**AVIS RELATIF À LA PROTECTION
CONTRE LES EVENTUELS EFFETS NOCIFS ET NUISANCES
PROVOQUÉS PAR LES RAYONNEMENTS NON IONISANTS
GÉNÉRÉS PAR DES ANTENNES ÉMETTRICES STATIONNAIRES**

Commune : GREZ-DOICEAU - Exploitant : ORANGE

Rapport n° 2328 / 2025

Figure 1 : Vue en plan des lieux de séjour et des points de contrôle

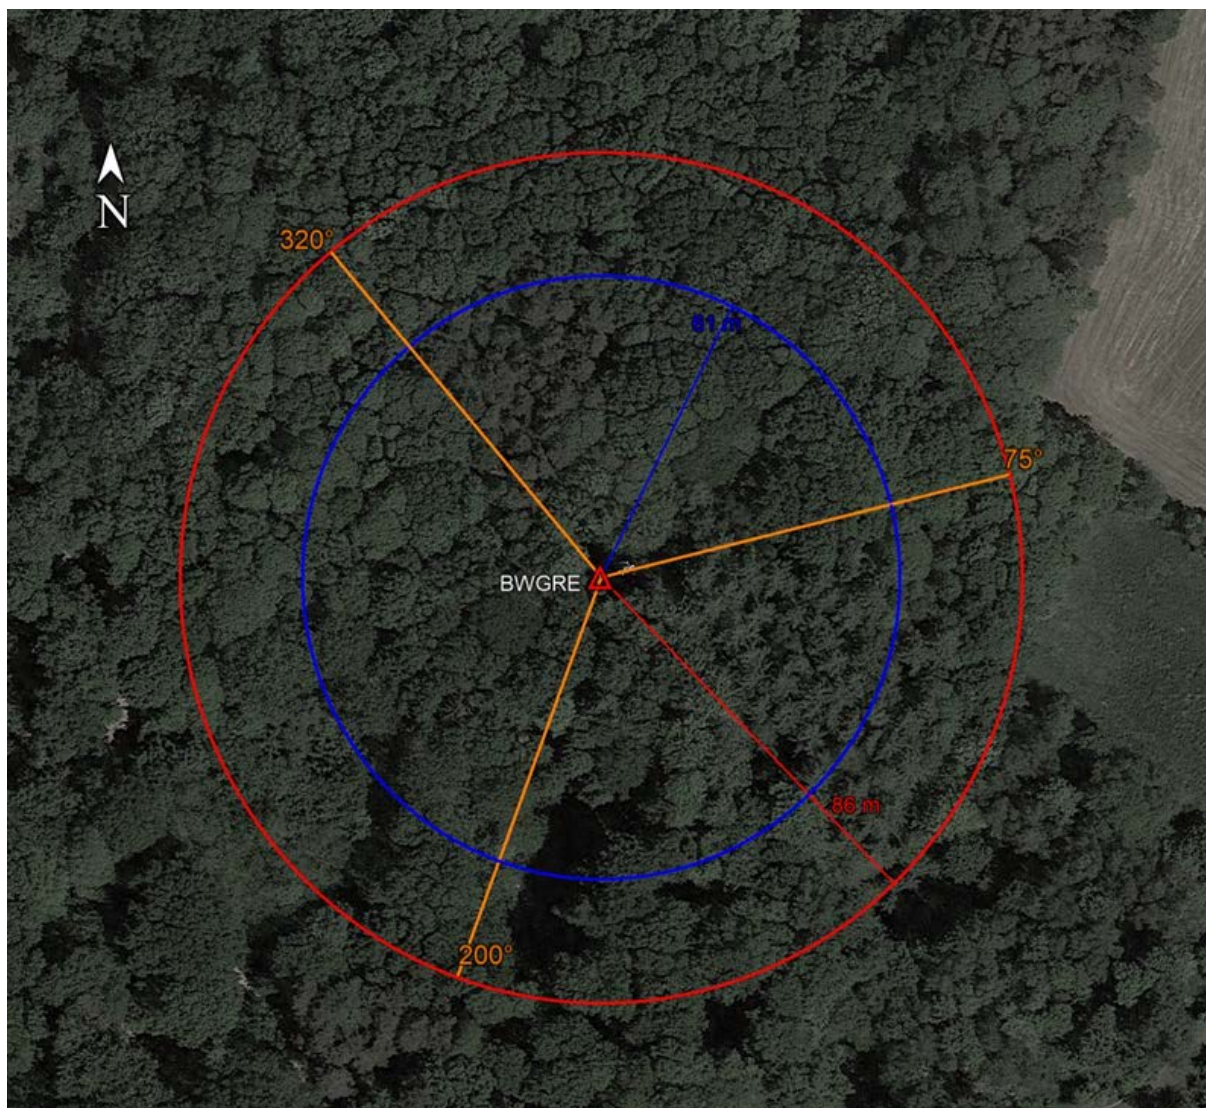
N° point de contrôle	LS	Atténuation (dB)	Indice d'exposition relatif à la limite par installation IE_i
Aucun lieu de séjour ne se trouve dans la zone où la limite d'immission pourrait être atteinte

En ce qui concerne les antennes de l'installation mentionnées dans le tableau 1, la distance maximale à laquelle la limite pourrait être atteinte, à l'extérieur, est égale à 85,5 m. S'il n'y a pas de LS à une distance inférieure, les antennes respectent forcément la limite d'immission.

Dans le cas des LS situés à l'intérieur des bâtiments, une atténuation d'obstacle est prise en compte et il en résulte que la distance maximale à laquelle la limite pourrait être atteinte se réduit à 60,8 m.

Figure 2 : Vue en plan des installations d’antennes dans un rayon de 300 mètres autour de l’installation faisant l’objet de la demande d’avis

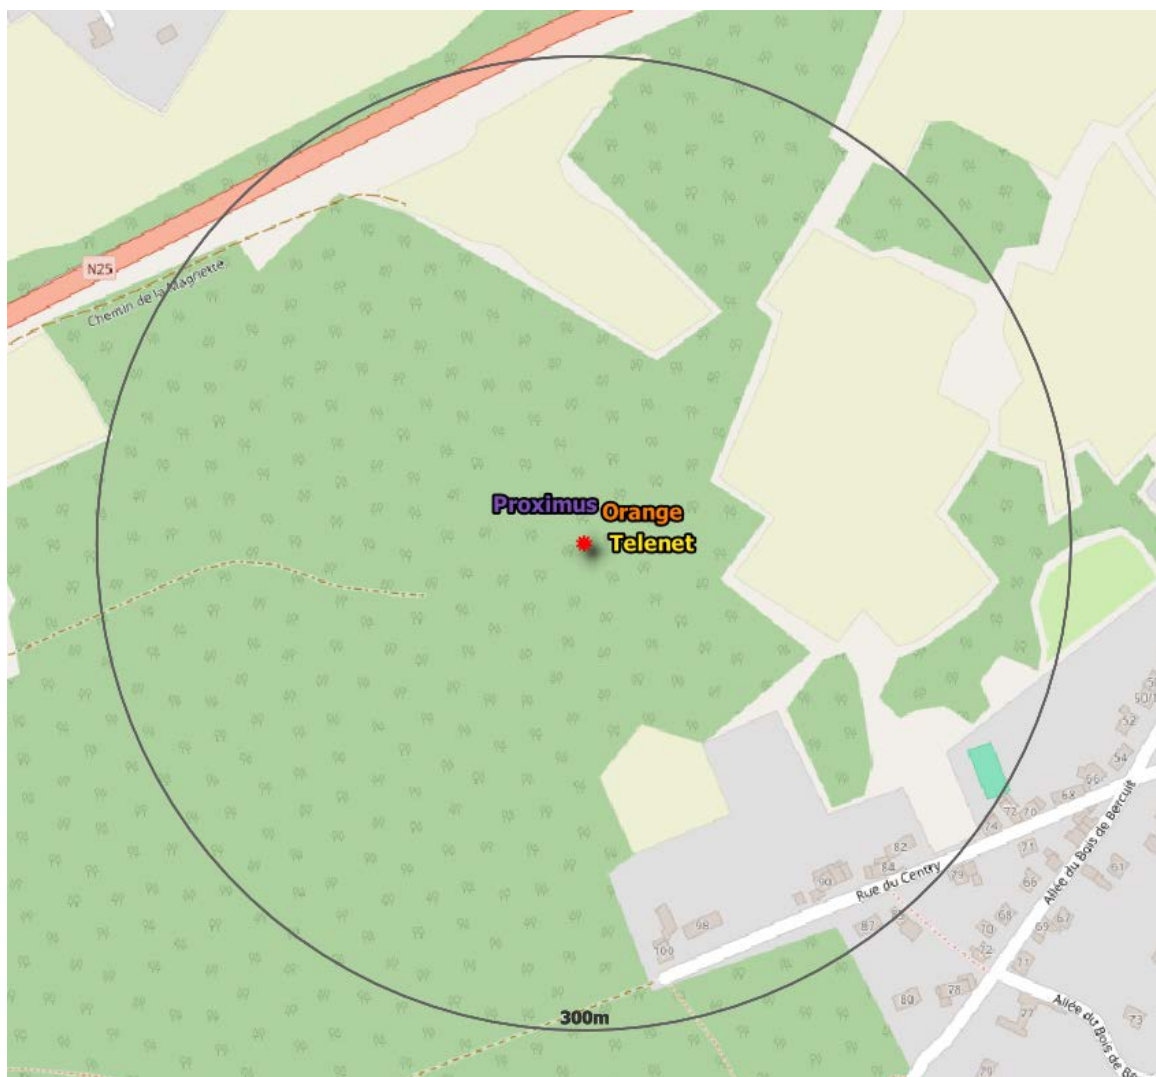
Compte tenu des considérations ci-dessus, il apparaît que l'intensité du rayonnement électromagnétique généré, dans les lieux de séjour situés dans un rayon de 300 mètres autour de l'installation référencée dans le paragraphe 2, par l'ensemble des antennes émettrices stationnaires de l'ensemble des exploitants du même site d'antennes émettrices stationnaires respecte la limite fixée à l'article 4, § 2 du décret.
